Oggetto: **[ID_VIP: 10849] Comune di Tuscania (VT)**

"Progetto di un impianto agrovoltaiico di produzione di energia elettrica da fonte rinnovabile di tipo fotovoltaico, associato ad attività di pascolo, di potenza in immissione pari a 26 MW e potenza di picco pari a 29,43 MWp, sito nel comune di Tuscania (VT)."

COMUNICAZIONE DELLA RICHIESTA INTEGRAZIONI DOCUMENTALI DEL MINISTERO DELLA CULTURA ALLA DIREZIONE GENERALE VALUTAZIONI AMBIENTALI AI SENSI DELL'ART.24 DEL D.LGS.N.152/2006

Fig. 1 Elaborato di Progetto - Layout di Impianto (cfr. impianto su base catastale ELAB.28)

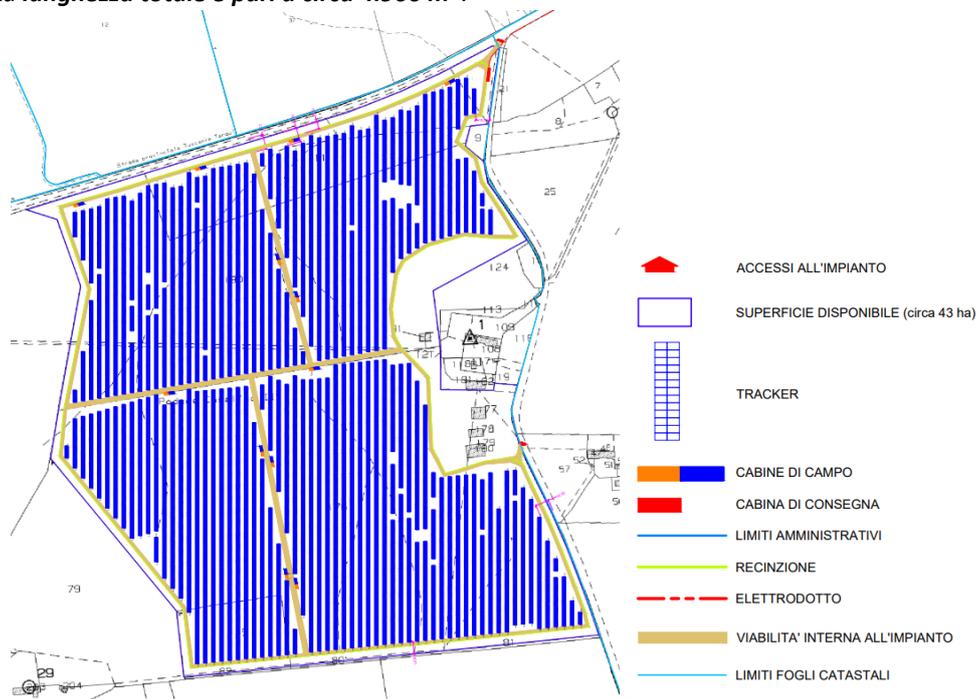
Revisione ed integrazione, da parte di professionista paesaggista, dell'elaborato denominato "Planimetria generale mitigazioni-ELAB.39", **con** rappresentazione in scala adeguata, corredato di planimetrie e sezioni altimetriche, render e fotoinserti, che approfondisca, argomentando le scelte progettuali relative alla componente vegetazionale, il progetto relativo alle opere di mitigazione perimetrali e alla vegetazione interna all'impianto collocata tra i tracker ed i filari di pannelli con esplicitazione delle dimensioni (profondità, lunghezza e altezza).

A questo proposito si chiede che le opere di mitigazione attualmente previste vengano riconfigurate attraverso una disposizione naturale e non geometrica, prevedendo gruppi di elementi vegetazionali multispecie. Dovrà essere previsto l'aumento della profondità e della varietà della composizione delle fasce di mitigazione, mediante idonea scelta di specie arboree e arbustive autoctone. Il progetto dovrà prevedere la conservazione della vegetazione esistente interclusa, mediante eventuale eliminazione delle file fotovoltaiche a questa prossime, interrompendo la sequenza di tracker, con l'inserimento di idonea fascia di protezione vegetata da realizzarsi con vegetazione autoctona e coerente con la vegetazione esistente dopo opportuno rilievo e schedatura.

- c) una modifica della configurazione interna dei tracker, che oltre a conservare gli elementi arborei presenti, integrandoli come già richiesto con uno specifico progetto di mitigazione, valorizzi conservandoli i percorsi interpoderali che risultano interclusi all'interno delle recinzioni del campo, cercando di rispettare il più possibile l'assetto dei tracciati agricoli esistenti.

- d) uno specifico elaborato in scala adeguata, che aiuti a comprendere la disposizione dei moduli fotovoltaici (2x26 moduli o 2x13 moduli) con riguardo all'assetto delle due tipologie all'interno delle aree (cfr. *Relazione paesaggistica-ELAB.24*);

Fig. 2 Sovrapposizione dell'intervento (comprensivo dell'infrastruttura e della SE) con le Tavole B e A del PTPR (cfr. ELAB.32, ELAB.31)

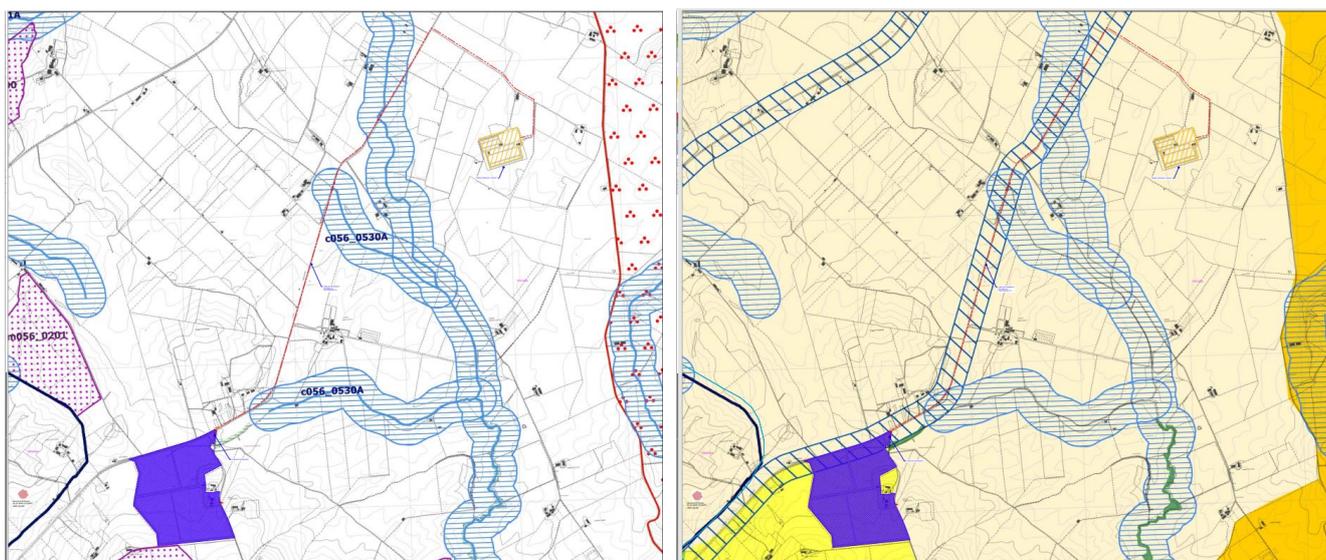
Relativamente all'interferenza delle opere con il PTPR approvato con DCR.n.5 del 21.04.2021 pubblicato sul BUR n.56 del 10.06.2021, si segnala che le opere di progetto, risultano interferire direttamente aree gravate da tutela paesaggistica ai sensi della Parte III del D.Lgs.n.42/2004 (di seguito Codice), ed individuate sulla **Tav. B del PTPR "beni paesaggistici"**, in particolare:

il Cavidotto, interferisce:

- Beni tutelati "ope legis" ai sensi dell'art. 134, co.1 lett.b) e dell'art.142, co.1, lett. c) "protezione dei fiumi, torrenti e corsi d'acqua" (art.36 delle norme del PTPR);

l'area di impianto appare contigua ad aree direttamente vincolate ai sensi degli art. 142 co. 1:

- lett. g) "protezione delle aree boscate" (art.39 delle norme del PTPR);
- lett. m) "protezione delle zone di interesse archeologico" (art. 42 delle norme del PTPR);

Per quanto riguarda la **Tav. A del PTPR** si rileva che le aree di progetto ricadono in:

- "Paesaggio naturale", art. 22 delle norme del PTPR (area di impianto);
- "Paesaggio agrario di valore", art. 26 delle norme del PTPR (cavidotto e area di impianto);
- "Paesaggio agrario di continuità", art. 27 delle norme del PTPR (cavidotto).
- le aree di progetto ricadono prossimità del percorso panoramico, area di visuale, corrispondente alla strada SP3 Strada Provinciale, per le quali vale l'art. 50 delle norme del PTPR

Stante quanto sopra, nelle more degli approfondimenti di seguito richiesti, con riferimento alle porzioni di intervento direttamente interferenti aree tutelate *ope legis* ai sensi della parte III del Codice (art.142, co.1) ed, in particolare nel caso di aree boscate (lett.g.) corsi d'acqua (lett.c) e aree archeologiche (lett.m) il Proponente dovrà ottenere anche l'autorizzazione paesaggistica.
